Parere della Consulta Mobilità sul progetto della ciclabile “Lungo Dora”

10 Ottobre 2022

La Consulta della Mobilità Ciclistica e della Moderazione del Traffico presenta le sue considerazioni in merito al progetto React-EU “Corridoi verdi” della ciclabile su Lungo Dora (da Corso Principe Oddone al Parco Colletta), in seguito alla presentazione dell’arch. Massa, in data 27 settembre 2022.

L.GO DORA – PRINCIPE ODDONE: mancanza di continuità verso piazza Baldissera

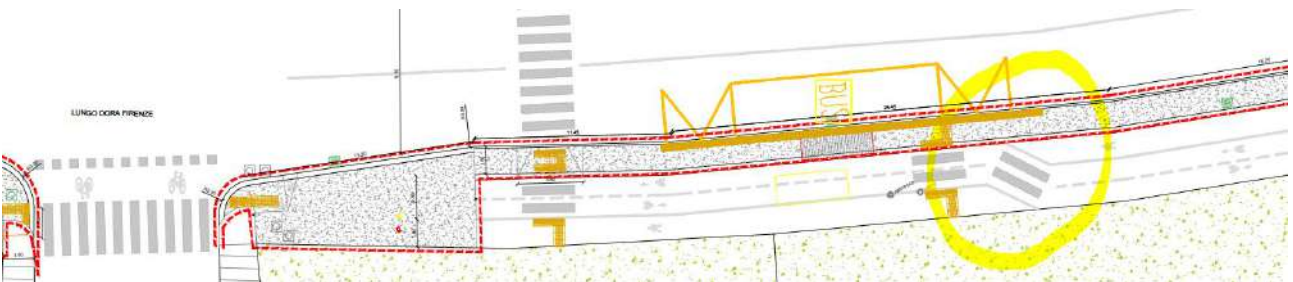
La Consulta evidenzia come la nuova ciclabile di Lungo Dora avrà un'uscita obbligata solamente verso sud (p.za Statuto), in quanto non esiste una connessione ciclabile verso nord (p.za Baldissera). Al momento, la ciclabile di corso Principe Oddone è a un livello stradale differente, più alto, raggiungibile solamente tramite gradini e nessun scivolo ciclabile a disposizione. L'unica alternativa verso nord è procedere su marciapiede, su cui però – a oggi – non è previsto il tracciamento di un percorso ciclabile.

L.GO DORA – VIA NIEVO: strettoia con pali e commistione flussi pedonali/ciclabili

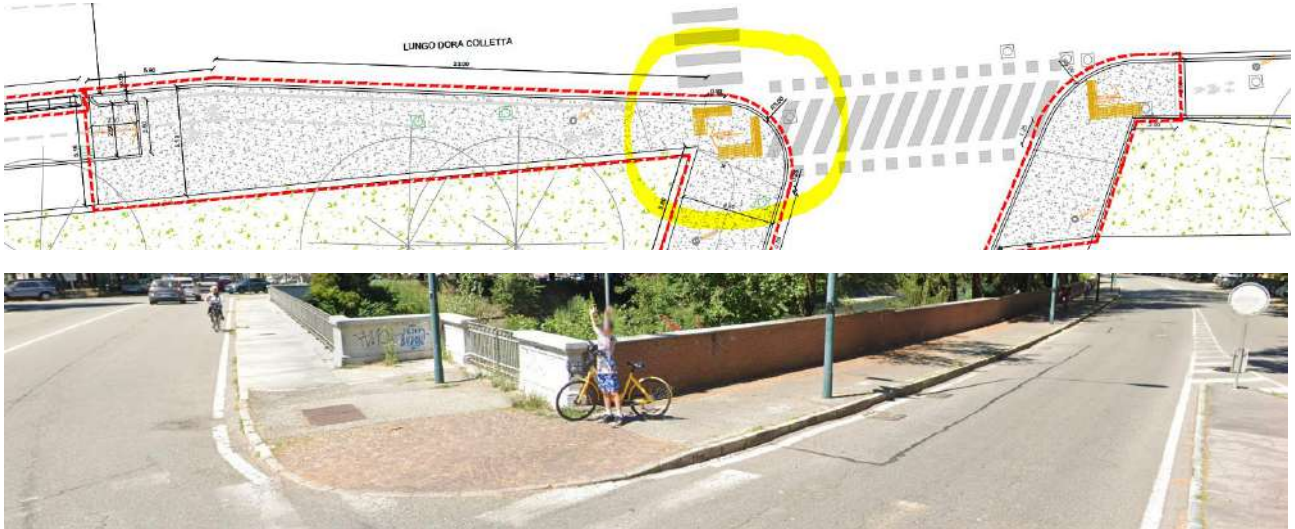
La Consulta evidenzia una possibile criticità dovuta a un forte restringimento della ciclabile, che confluisce in promiscuità su marciapiede, anche in presenza di pali. Si consiglia una variante per **ampliare la sede promiscua ciclopedonale**.

L.GO DORA – CORSO VERCELLI: collegamento con pista ciclabile corso Vercelli

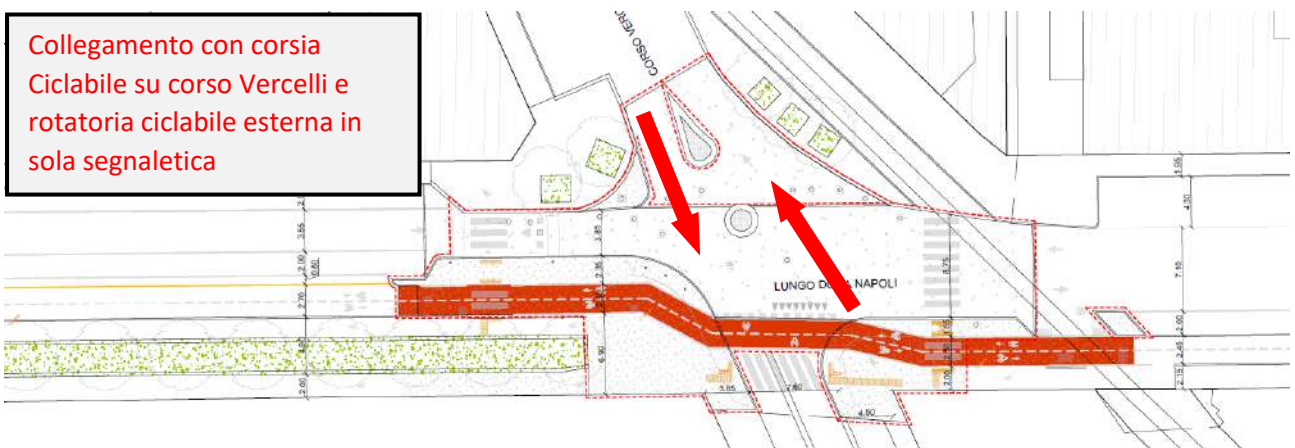
La Consulta sottolinea l'importanza di prevedere **una connessione anche in sola segnaletica con l'asse ciclabile di corso Vercelli**. Nei pressi della rotonda di prossima realizzazione è importante prevedere un **intervento di segnaletica sulla rotonda con realizzazione di corsia ciclabile e collegamento sempre con corsia ciclabile verso corso Vercelli fino all'intersezione con corso Emilia**.
